<b>Title - Sujet</b> Reconst. Manège militaire Québec	
<b>Solicitation No. - N° de l'invitation</b> EE520-151410/B	<b>Amendment No. - N° modif.</b> 014
<b>Client Reference No. - N° de référence du client</b> EE520-151410	<b>Date</b> 2015-02-26
<b>GETS Reference No. - N° de référence de SEAG</b> PW-\$QCM-009-16291	
<b>File No. - N° de dossier</b> QCM-4-37219 (009)	<b>CCC No./N° CCC - FMS No./N° VME</b>
<b>Solicitation Closes - L'invitation prend fin</b> <b>at - à 02:00 PM</b> <b>on - le 2015-03-12</b>	
<b>F.O.B. - F.A.B.</b> <b>Plant-Usine:</b> <input type="checkbox"/> <b>Destination:</b> <input checked="" type="checkbox"/> <b>Other-Autre:</b> <input type="checkbox"/>	
<b>Address Enquiries to: - Adresser toutes questions à:</b> Thellend, François	<b>Buyer Id - Id de l'acheteur</b> qcm009
<b>Telephone No. - N° de téléphone</b> (418) 649-2889 ( )	<b>FAX No. - N° de FAX</b> (418) 648-2209
<b>Destination - of Goods, Services, and Construction:</b> <b>Destination - des biens, services et construction:</b>

## **MODIFICATION 014**

1) Questions et réponses #453 à 517.

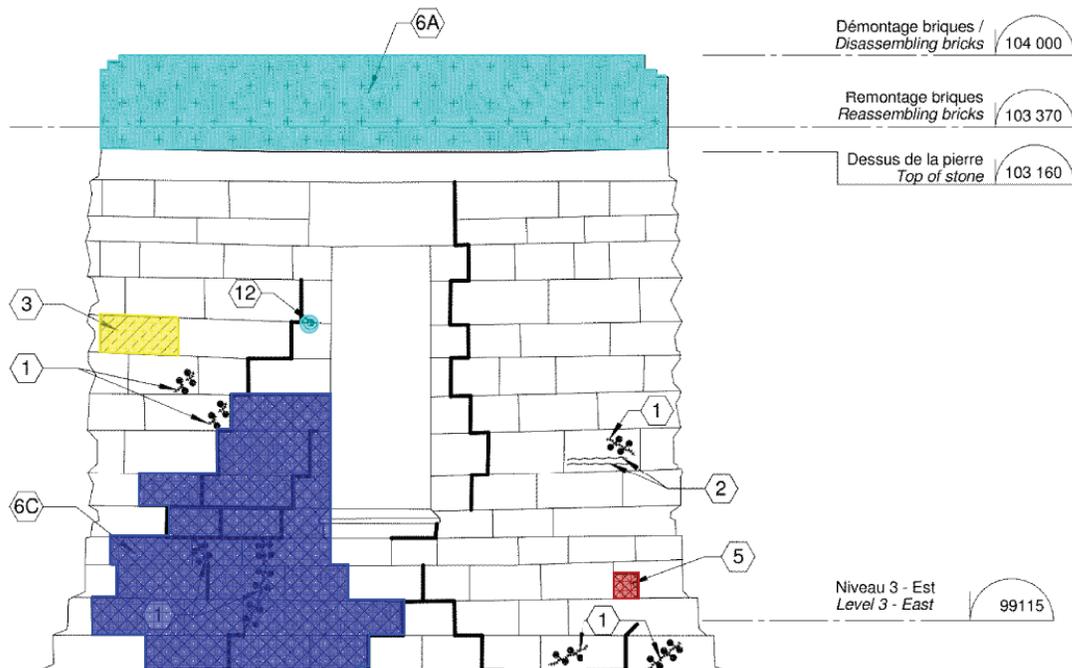
Nous sommes en train de faire le relevé des quantités en maçonnerie. Sur plusieurs élévations extérieures, nous voyons des lignes grasses ressemblant à des fissures. Quelle intervention doit être effectué sur ces lignes? Il n'y a aucune mention dans la légende. Est-ce que c'est les mêmes interventions que la note 2 sur la légende interventions extérieures? (voir ci-dessous).

Les lignes grasses montrées aux élévations extérieures de la série A-500 sont des fissures qui sont montrées à titre indicatif. Les diverses interventions de rejointoiement, de remplacement de pierres et de démontage montrées aux dessins adressent la source des problèmes de ces fissures.
